臺南市政府工務局112年度建造(雜項)執照 抽查案件錯誤樣態或案例 宣導說明會

報告人：本會法規委員會主委 林本
時間：112.11.29下午15:00至17:30
地點：臺南市建築師公會永華大會議室

陸、建(雜)照抽查錯誤樣態或案例說明

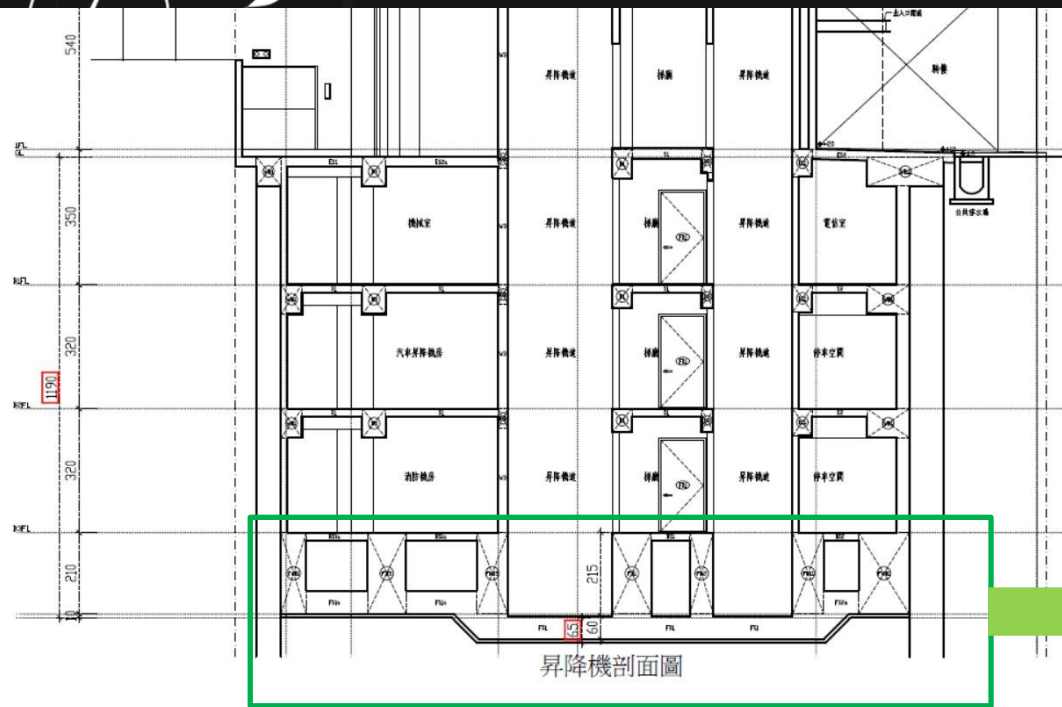
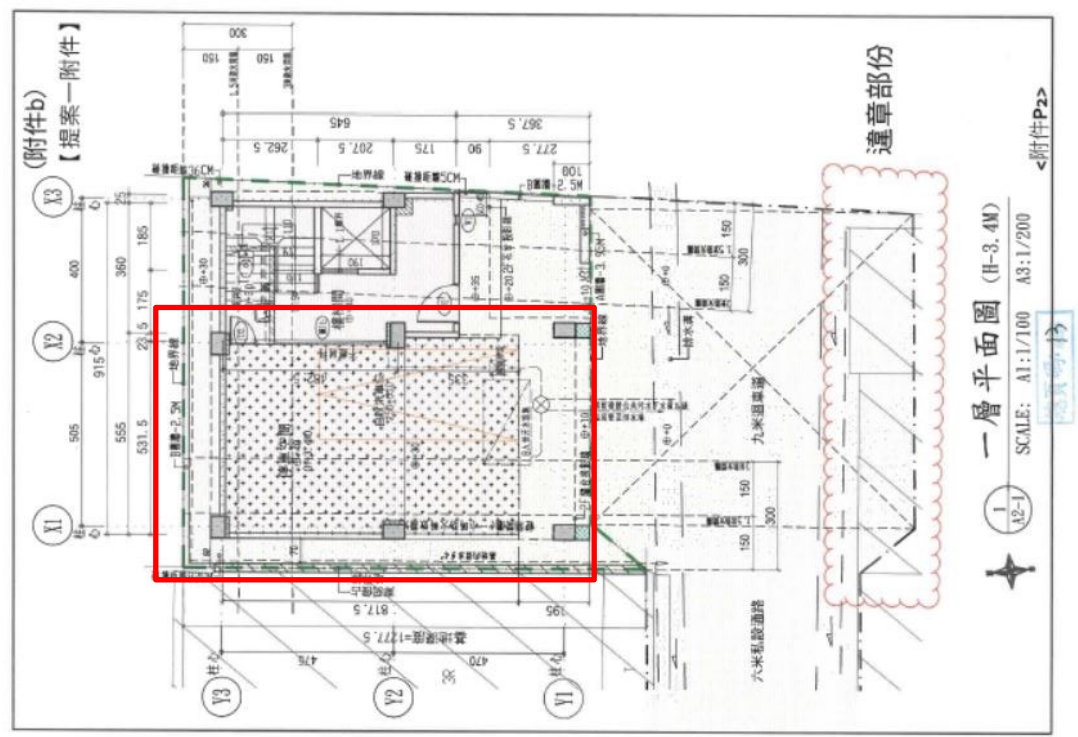
地下3層(含筏基)已達11.95公尺，如果再計入升降機之開挖就會超過12公尺

依臺南市建造執照申請有關特殊結構審查原則第二項第三條有關「地下開挖之總深度(含基礎)在十二公尺以上，或地下層開挖超過三層之建築物。但開挖邊界與基地境界線之最小距離大於開挖深度者，不在此限。」其中「開挖總深度在十二公尺以上」如何認定？

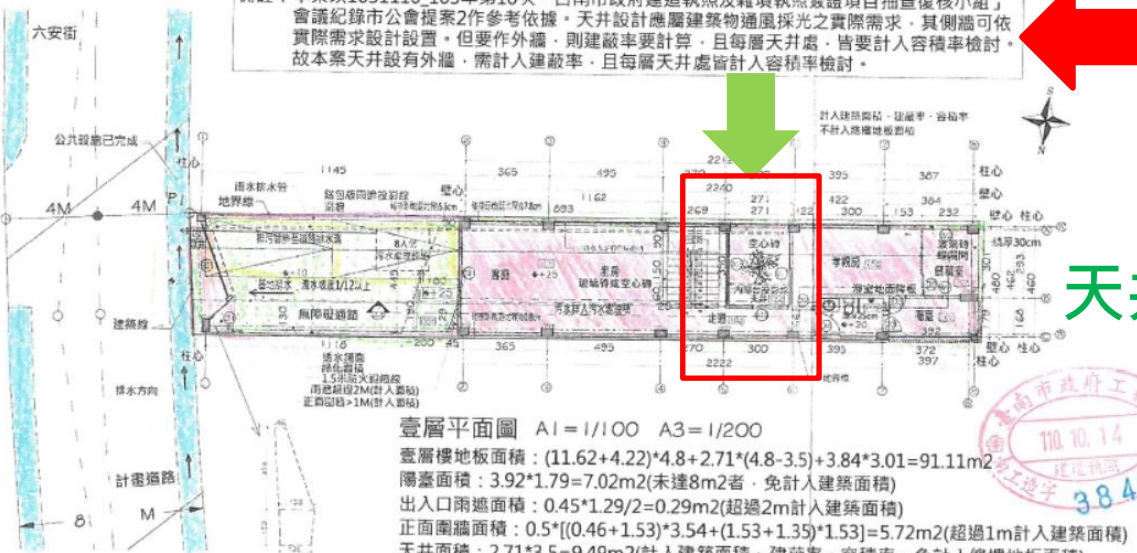
天井法定空地之過樑是否要計入建築面積？其上方如有室內樓板，是否面計樓地板面積？如無貳層，其下方樑是否有必要設置？

個案決議

本案於避難層之緊急用升降機排煙室，得加設1處直接開向戶外(含騎樓、室外走廊、門廊、有頂蓋之開放空間等類似空間)之1小時以上防火時效之防火門。

壹層平面圖 AI=1/100 A3=1/200

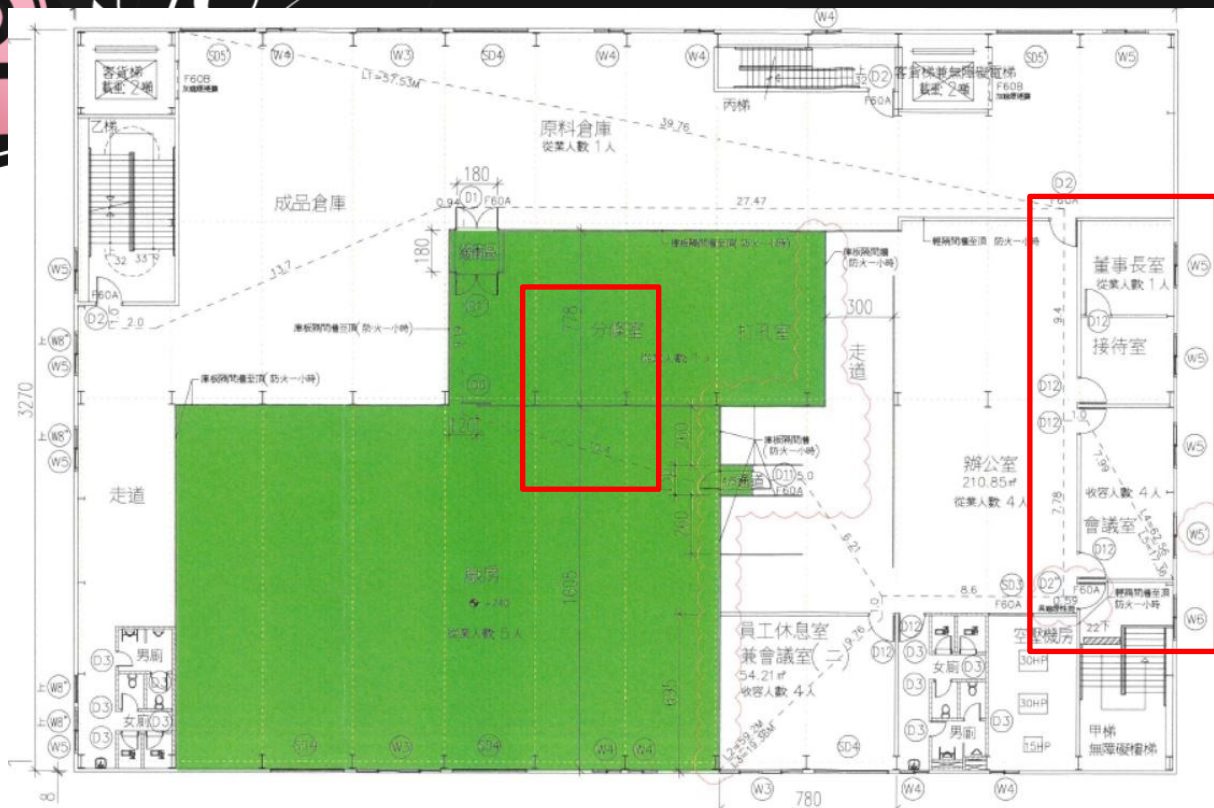
備註：本案以1031110_103年第10次「台南市政府建造執照及雜項執照簽證項目抽查復核小組」會議紀錄市公會提案2作參考依據。天井設計應屬建築物通風採光之實際需求，其側牆可依實際需求設計設置，但要作外牆，則建蔽率要計算，且每層天井處，皆要計入容積率檢討。故本案天井設有外牆，需計入建蔽率，且每層天井處皆計入容積率檢討。

引用規定太舊

天井設置牆體規定

天井設置外牆未依108.12.09第9次復核會議臨提一通案決議：經專業技師檢討且為結構所需者，應於壹層設計圖(A圖袋)標註說明，並由專業技師簽章。

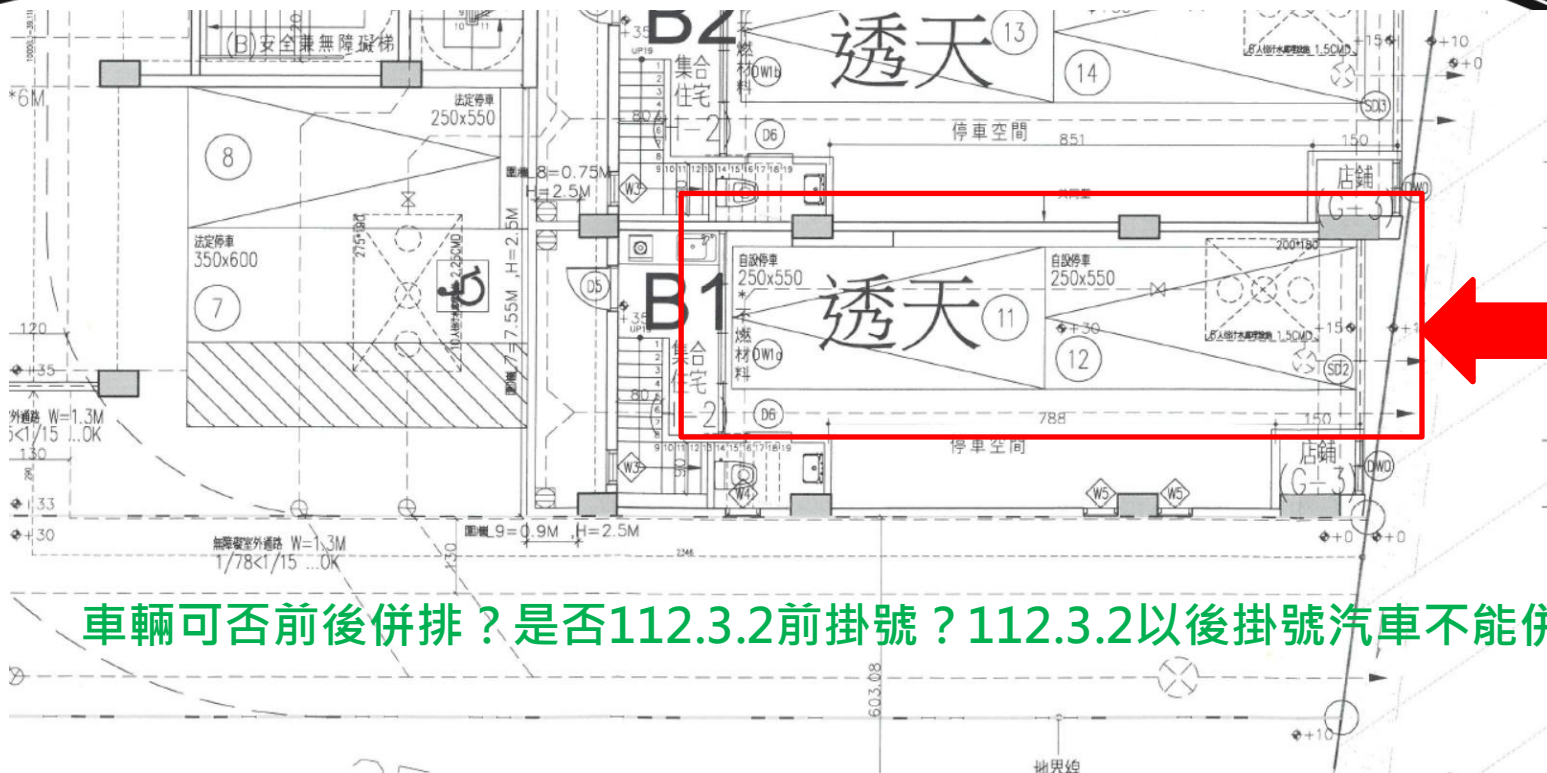
違反技則第271條規定

作業廠房與附屬空間(辦公室)未以具有1小時防火時效之牆壁區劃用途，前項防火設備又具有1小時阻熱性

車輛可否前後併排？是否112.3.2前掛號？112.3.2以後掛號汽車不能併排

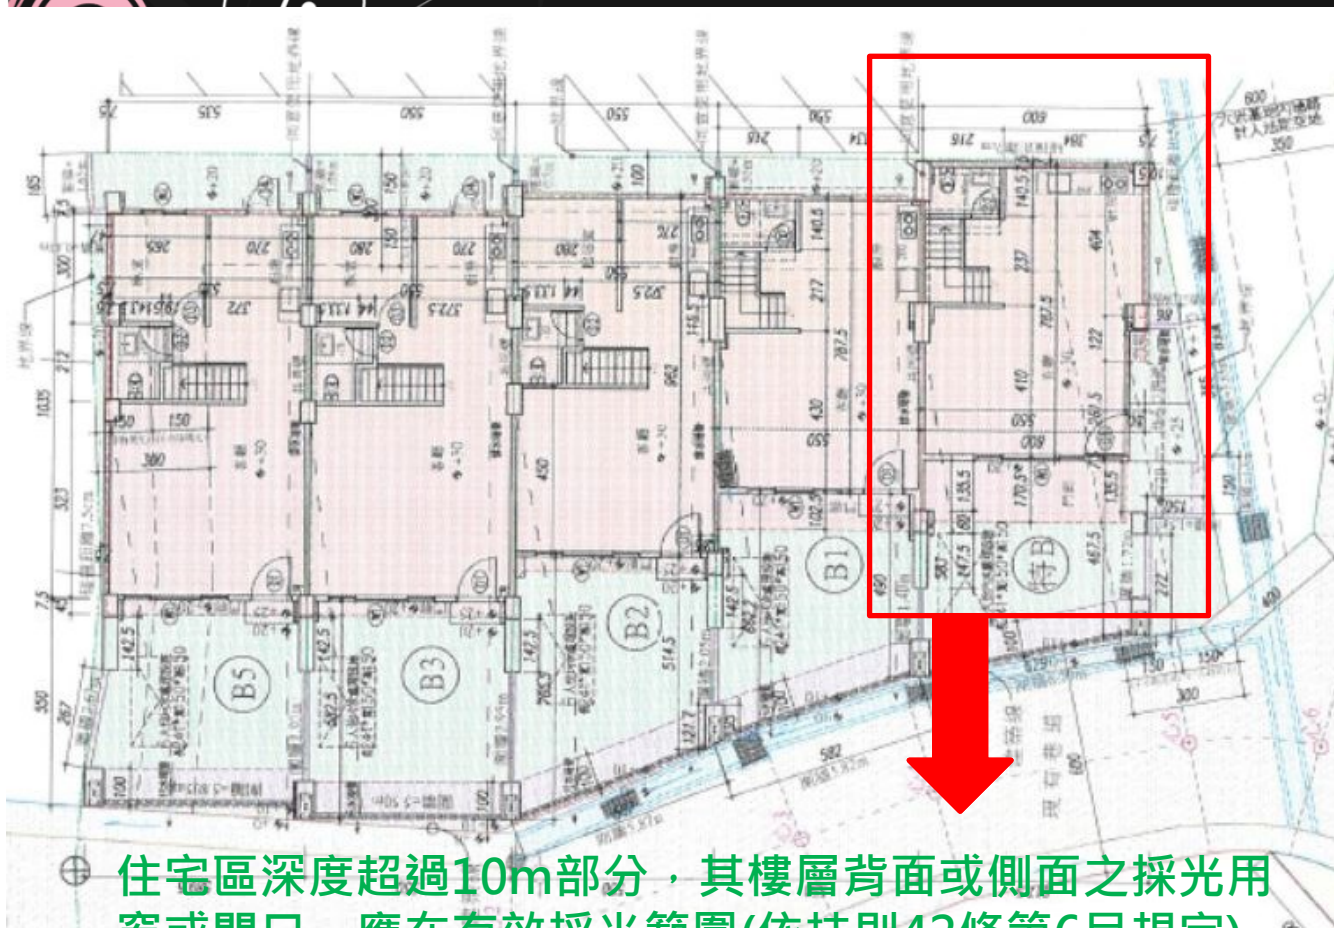
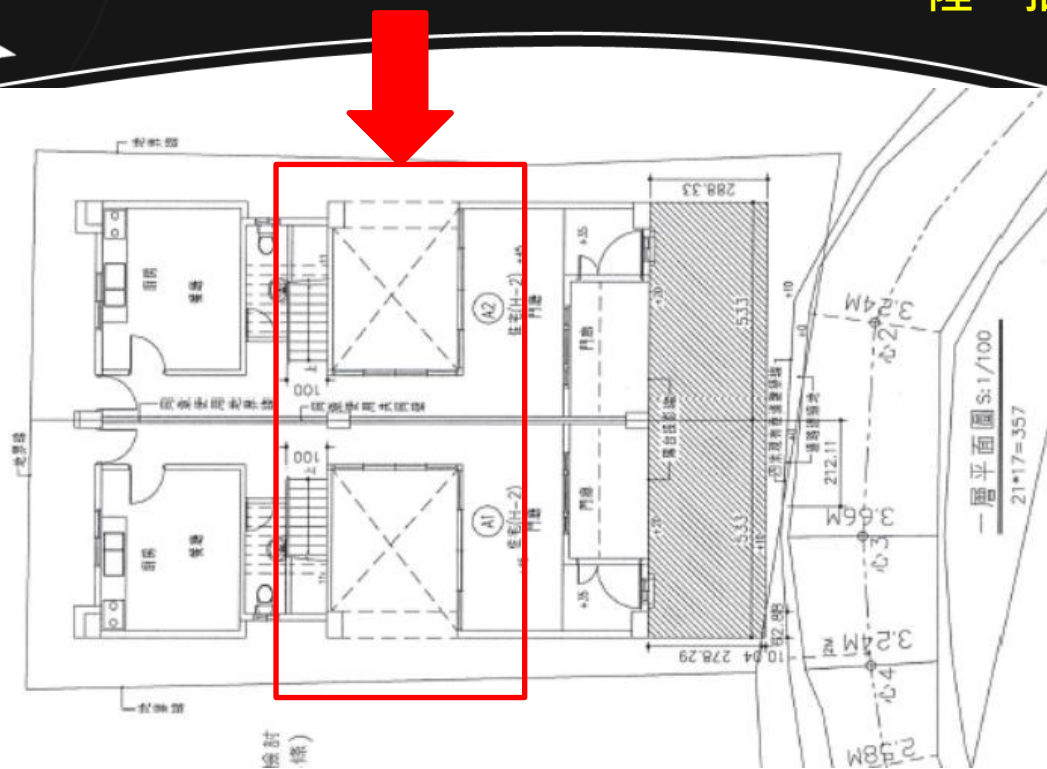
住宅區深度超過10m部分，其樓層背面或側面之採光用窗或開口，應在有效採光範圍(依技則42條第6目規定)

住宅區H/D規定為4/1

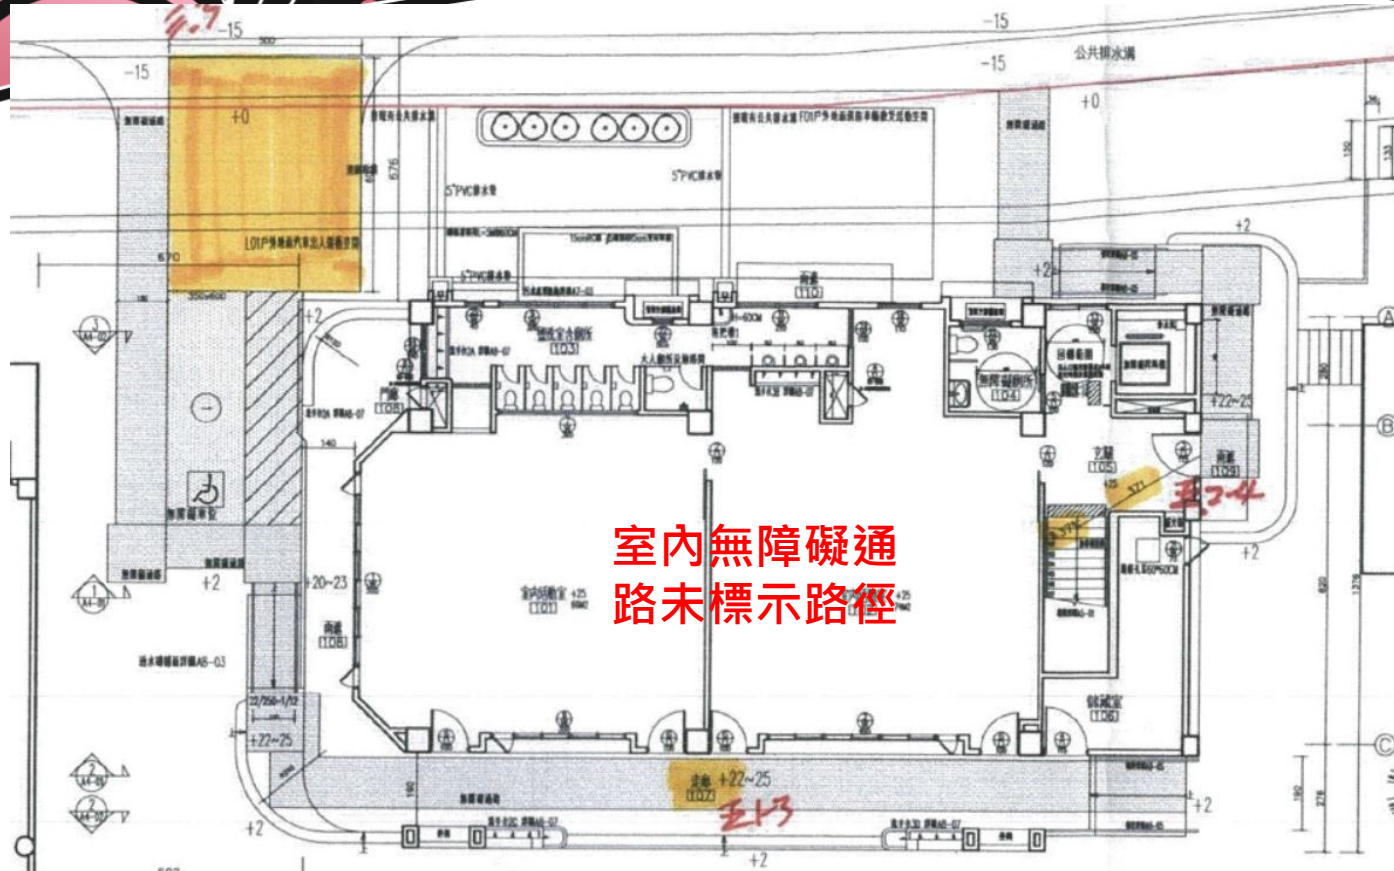
天井有牆體封閉，未依108.12.9第9次復核會議臨提一通案決議：經專業技師檢討且為結構所需者，建築物留設天井緊鄰地界側設置剪力牆，應於壹層設計圖(放入A圖袋)標註說明，並由專業技師簽章

室內無障礙通路未標示路徑

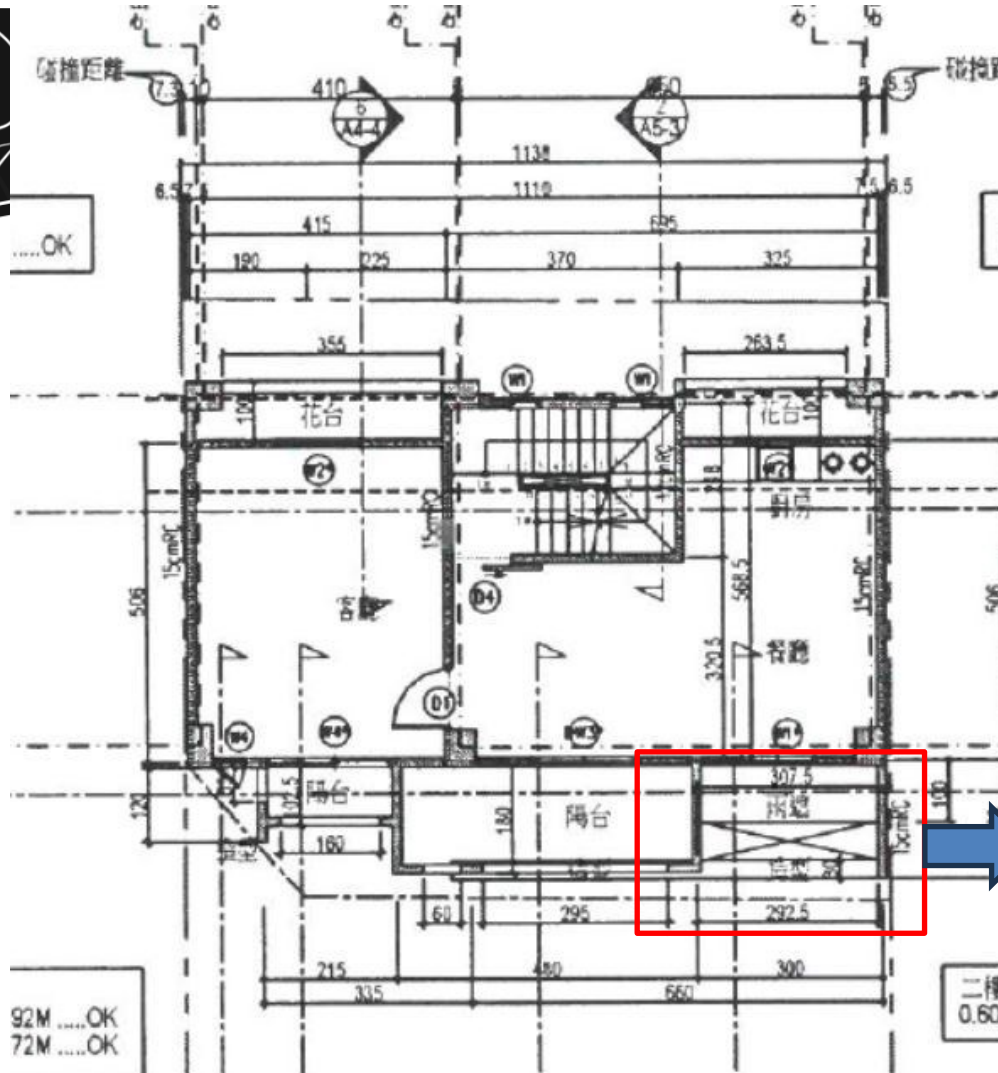
4層造型版突出60公分
以上未提復核會議討論

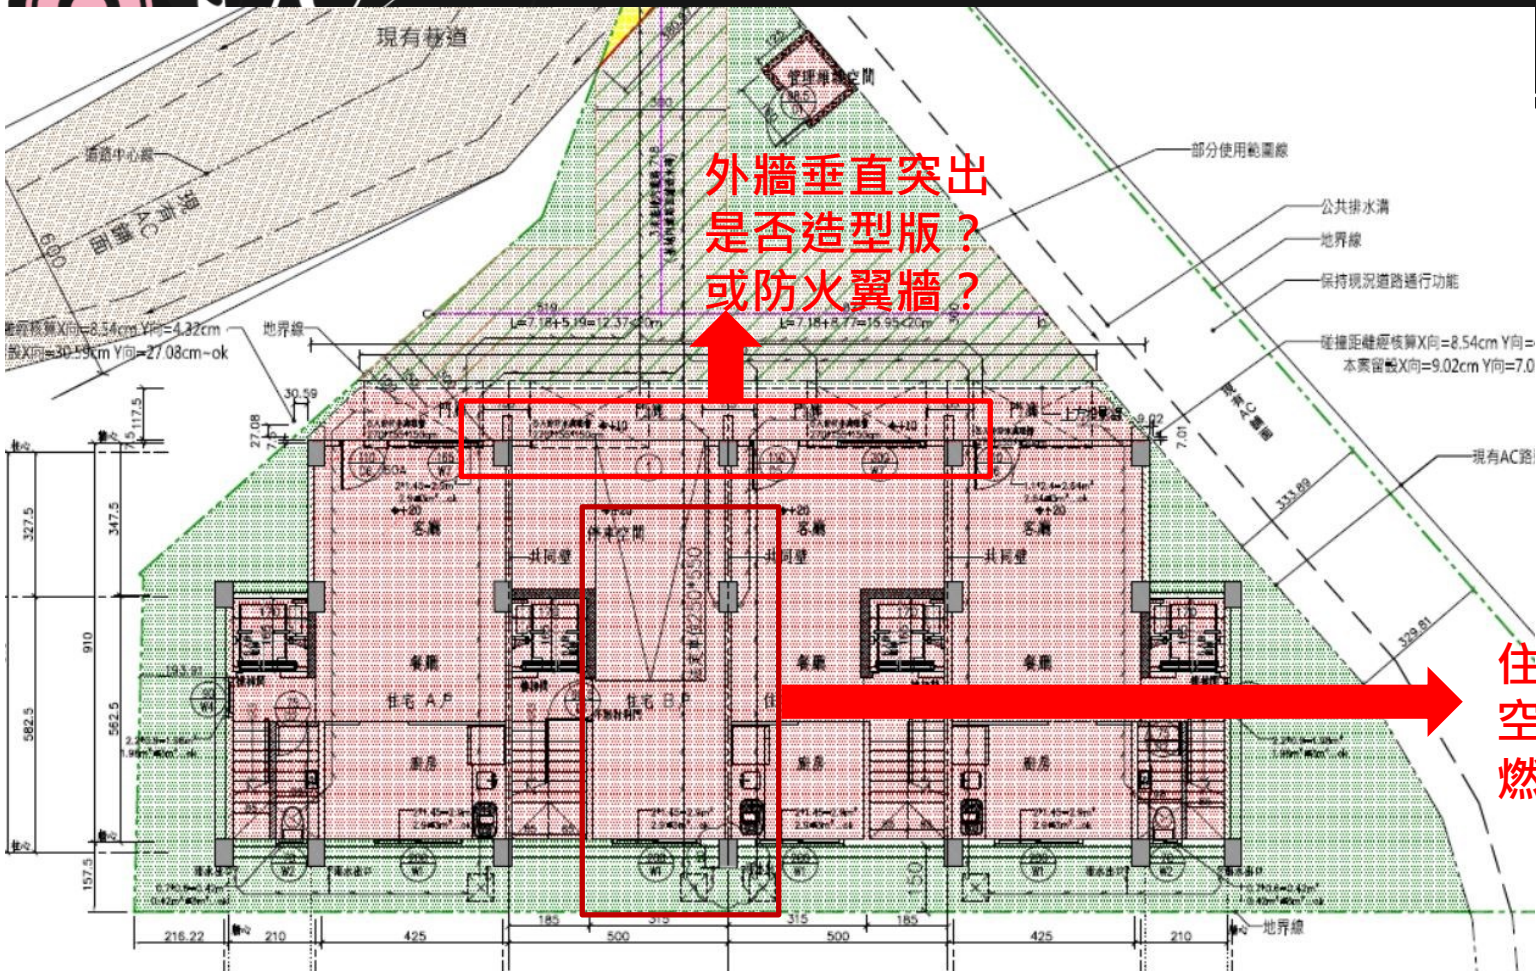
外牆垂直突出
是否造型版?
或防火翼牆?
